### Ⓞ 5.4 : Profondeur des puits de pompage

## 5.5 Extension du volume d'exploitation et permis existant BHT2

## 5.7 Modélisation hydrogéologique

Illustration 5.9: Emprise du volume d'exploitation (= figure 10 du RNTT)

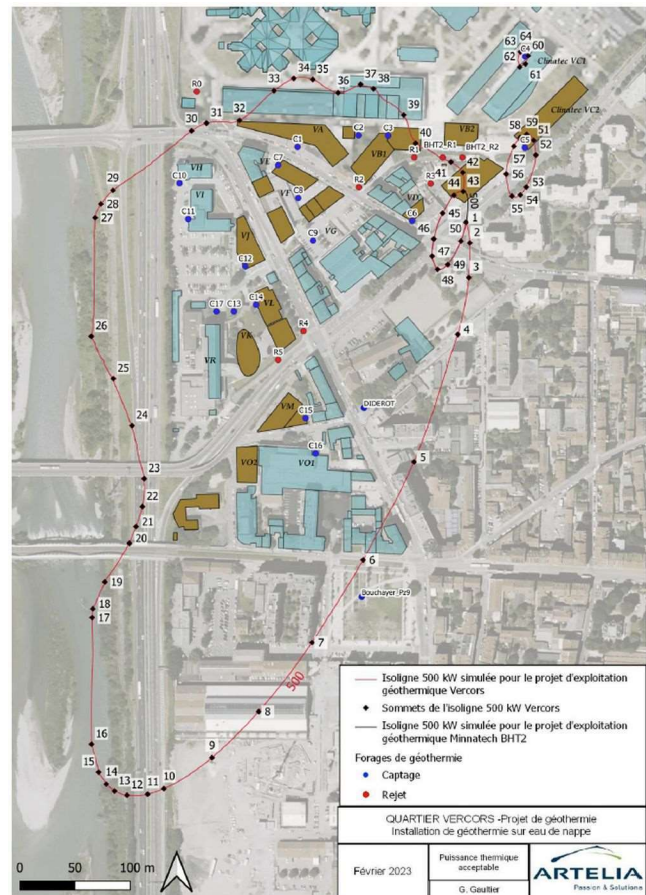
Sur la figure 10, l'isoligne 500 kW mord, des points 32 à 39 au Nord et de 6 à 20 au Sud hors du secteur Vercors : Est-ce problématique ? (en terme de partage possible d'un même volume d'exploitation) ;

- ◆ **les débordements de cet isoligne InnoVia au-delà de l'emprise du secteur Vercors**, au Nord (entre les points 32 et 39), au sud-est (du point 1 au point 5), au sud (du point 6 au point 20, comprenant notamment le nord de la zone Bouchayer-Viallet et sur l'autoroute et le Drac), à l'ouest (du point 23 au point 30) **ne concernent pas d'exploitations géothermiques connues/existantes sur ces mêmes secteurs**, à l'exception de celle du bâtiment BHT2 de MINATEC ;

- ◆ Il paraît néanmoins « **étrange** » que le modèle hydrogéologique utilisé aboutisse pour la définition du contour de cette isoligne 500 kw :
  - ✓ a un **contour ovoïde relativement serré** juste à l'amont de chaque puits :

- pour les puits C4 et C5 du projet (voir illustration précédente, en haut à gauche, Clinattec, points de contour 51 à 59 et 60 à 64) et
    - pour le puits de forage BHT2 (points de contour 43 à 50 puis 1 puis 43) pour un débit de pompage autorisé de 122 m<sup>3</sup>/h, correspondant à 20 % de celui demandé pour le permis Innovia ;

- ✓ à un **contour patatoïde très large, bien éloigné de chaque autre puits du projet InnoVia** ; donc d'allure très (très) différente de ceux précédemment ;

Sur la Figure 10 du résumé non technique des travaux (réf. 17-001148\_INNOVIA\_REG\_Vercors\_Géothermie\_RNT-TVX\_A03), l'emprise de l'isoligne 500 kW simulée pour le projet de géothermie s'étend au nord et au sud en dehors du secteur Vercors. Cette isoligne définit le volume d'exploitation du projet de géothermie Vercors (en excluant le volume d'exploitation du doublet géothermique du BHT2, à la demande de l'administration). La détermination du volume d'exploitation n'étant pas définie par le périmètre du projet mais par les caractéristiques hydrodynamiques et thermiques de la nappe alluviale exploitée, cette approche est bien conforme à la méthodologie en vigueur.

- ◆ L'isoligne 500 kw représente l'emprise de cette puissance thermique moyenne admissible. Elle est obtenue avec le modèle hydrogéologique utilisé. Cette isoligne définit le **volume d'exploitation concédé**. Celui-ci permet d'apprécier l'**impact du projet géothermique sur les exploitations géothermiques existantes voisines** ;

Illustration 5.11: Figure 3 : Vue en 3D du modèle INNOVIA

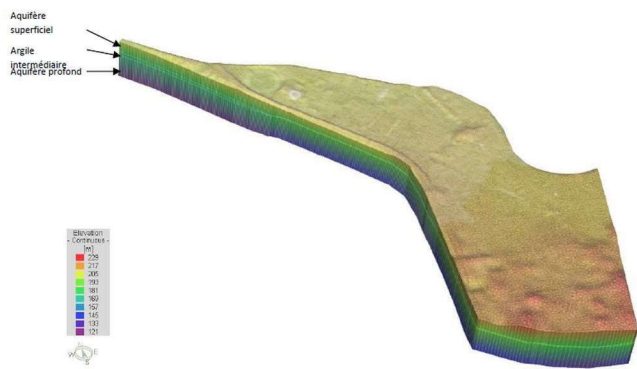
- ◆ La **discrétisation verticale en 3 couches** de l'aquifère supérieur (« Tableau 4 » en illustration 5.12 ci-dessus) n'est pas du tout explicitée et donc, dans ces conditions, n'apporte rien d'autre qu'une **illusion de précision**.

Illustration 5.15: Figure 6 : Illustration de l'intégration des variations hebdomadaires du niveau d'eau du Drac pour l'ensemble des scénarios prédictifs

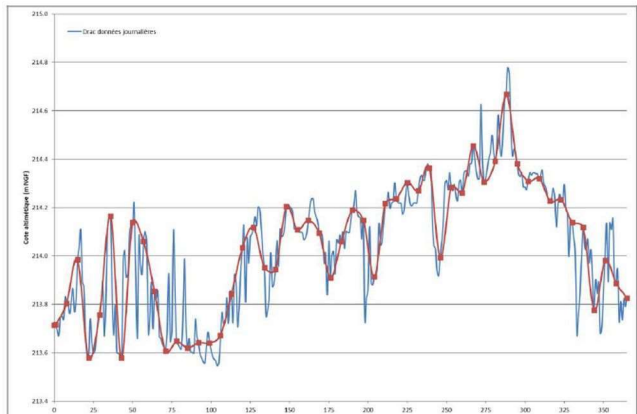
- une **reproduction strictement à l'identique sur 10 ans** d'une même variation annuelle (voir 2 exemples de tels graphiques en illustrations ci-après) : il ne peut s'agir de « mesures » sur différentes années ! **La reproduction sur 10 ans d'une « année hydrologique de référence »** (élaborée comment ?) **moyenne / simplifiée** (outrageusement) **la diversité naturelle interannuelle des données mesurées** : ainsi la modélisation est (grandement) facilitée mais on ne peut prétendre qu'on prend alors « *en compte les variations saisonnières de la nappe alluviale et l'évolution sur le long terme du projet* » ;

- une échelle temporelle d'abscisse du 01/09/2016 au 01/09/2026 : les variations à venir sont déjà « mesurées » !

*D'autre part, chaque scénario a été simulé pendant 10 ans avec la reproduction d'une année hydrologique de référence permettant ainsi de prendre en compte les variations saisonnières de la nappe alluviale et l'évolution sur le long terme du projet. Pour cette année de référence, il a été considéré les conditions aux limites suivantes :*
